Krycí list ZBV			
Název a evidenční číslo Stavby: III/2722 Semice, rekonstrukce Název stavebního objektu/provozního souboru (SO/PS): Příprava území - investice obce / investice kraje		Číslo SO/PS / / číslo Změny SO/PS: 020/1	Číslo ZBV: 2
Objednatel: Krajská správa a údržba silnic Středočeského kraje, příspěvková organizace Zborovská 81/11, 150 00 Praha 5, Smíchov IČ: 00066001 Obec Semice Semice 280, 289 17 Semice IČ: 002 39 747			
Zhotovitel: Společnost „Semice“			
Rekapitulace ZBV č. 2 dle Skupin 1, 2, 3, 4, 5			
část ZBV č.	Cena navrhovaných Změn záporných	Cena navrhovaných Změn kladných	Cena navrhovaných Změn záporných a Změn kladných celkem

Název a evidenční číslo Stavby: III/2722 Semice, rekonstrukce	Číslo SO/PS / / číslo Změny SO/PS: 020/1	Číslo ZBV: 2.3
Název stavebního objektu/provozního souboru (SO/PS): Příprava území - investice obce / investice kraje

Změna: Odstranění kamenných kostek

VÝKRES Č.: 1 / 3

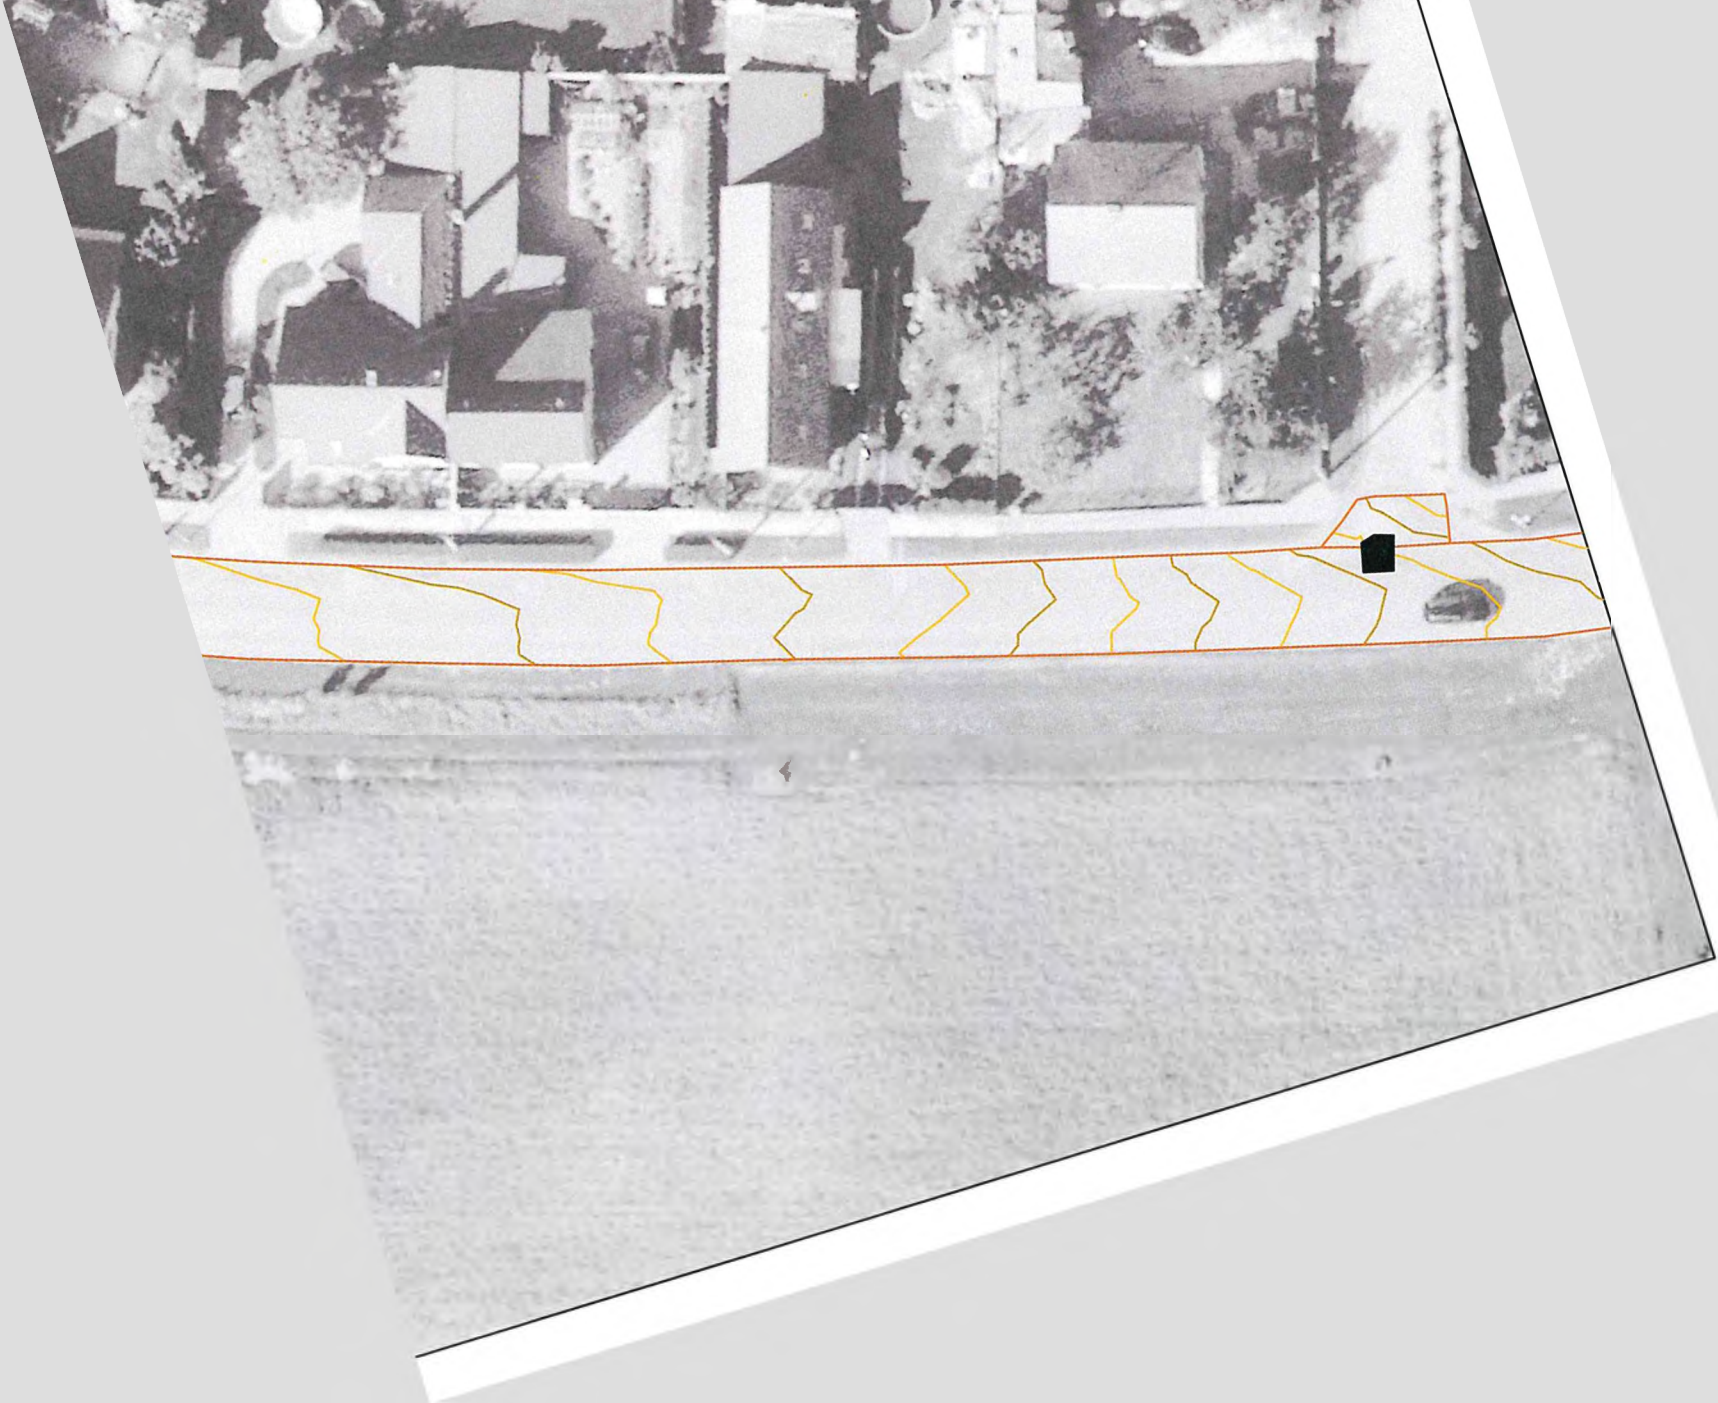
Po odfrézování asfaltových vrstev v km 0,000 – 1,065, v km cca 0,880 – 1,065 hlavní trasy byl nalezen podklad z drobných dlažebních kostek uložených v betonovém loži a dále byl na krajích vozovky a v okolí povrchových znaků inženýrských sítí objeven podklad z prostého betonu, které nebyly uvedeny v Zadávací dokumentaci. Následně byla svolána pochůzka, ze dne 15. 02. 2023 se zástupci Objednatelů ve věcech technických, ze které byl proveden zápis do stavebního deníku, (doklad č. 9) jelikož nalezené podkladní vrstvy neodpovídaly předpokladu z projektové dokumentace. Zhotovitel zároveň zaslal oznámení Objednateli ze dne 03. 03.2023 v dopise zn. MIR/30/23/Semice/PRA (doklad 08). Výše uvedené skutečnosti Zhotovitel oznámil objednateli na 4. kontrolním dni stavby konaném dne 21. 02. 2023 (doklad č. 10) a s tímto oznámením zároveň Zhotovitel předkládá fotodokumentaci výše uvedeného ze dne 20. 2. 2023 . Zhotovitel dále provedl plošné geodetické zaměření jednotlivých typů nalezených podkladních vrstev na jehož základě byl vyhotoven geodetický protokol(doklad č. 11) tak, aby bylo možné rozsah odstraňovaných podkladních vrstev přesně určit, jakož i stanovit přesný rozsah nároku na dodatečnou platbu. Všechny uvedené doklady jsou nedílnou součástí tohoto ZBV. V soupise prací v důsledku popsané změny došlo ke snížení množství položky „Odstranění podkladu zpevněných ploch z kameniva nestmeleného“ a naopak k doplnění položek „Odstranění krytu zpevněných ploch z dlažebních kostek“ a „Odstranění podkladu zpevněných ploch z betonu“ v rozsahu dle geodetického protokolu.

Po odfrézování asfaltových vrstev v km 0,000 – 1,065, v km cca 0,880 – 1,065 hlavní trasy byl nalezen podklad z drobných dlažebních kostek uložených v betonovém loži a dále byl na krajích vozovky a v okolí povrchových znaků inženýrských sítí objeven podklad z prostého betonu, které nebyly uvedeny v Zadávací dokumentaci. Následně byla svolána pochůzka, ze dne 15. 02. 2023, se zástupci Objednatele ve věcech technických, ze které byl proveden zápis do stavebního deníku (Příloha č. 1), jelikož nalezené podkladní vrstvy neodpovídaly předpokladu z projektové dokumentace. Výše uvedené skutečnosti Zhotovitel oznámil objednateli na 4. kontrolním dni stavby konaném dne 21. 02. 2023 (Příloha č. 2) a s tímto oznámením zároveň Zhotovitel předkládá fotodokumentaci výše uvedeného ze dne 20. 2. 2023 (Příloha č. 3). Zhotovitel dále provedl plošné geodetické zaměření jednotlivých typů nalezených podkladních vrstev tak, aby bylo možné rozsah odstraňovaných podkladních vrstev přesně určit, jakož i přesný rozsah nároku na dodatečnou platbu, a na jehož základě bude vyhotoven geodetický protokol. Výše uvedeným dojde v soupisu prací ke snížení množství položky „Odstranění podkladu zpevněných ploch z kameniva nestmeleného“ a naopak k doplnění položek „Odstranění krytu zpevněných ploch z dlažebních kostek“ a „Odstranění podkladu zpevněných ploch z betonu“ v množství dle geodetického protokolu.

- Zaměření plochy s výskytem dlažebních kostek a podkladních vrstev z betonu.

Celková plocha dlažebních kostek = 1 579,38 m²

Celková plocha s podkladní vrstvou betonu = 375,13 m²

Plocha dlažebních kostek = 1 579,38 m²
Plocha podkladních vrstev z betonu = 375.13 m²
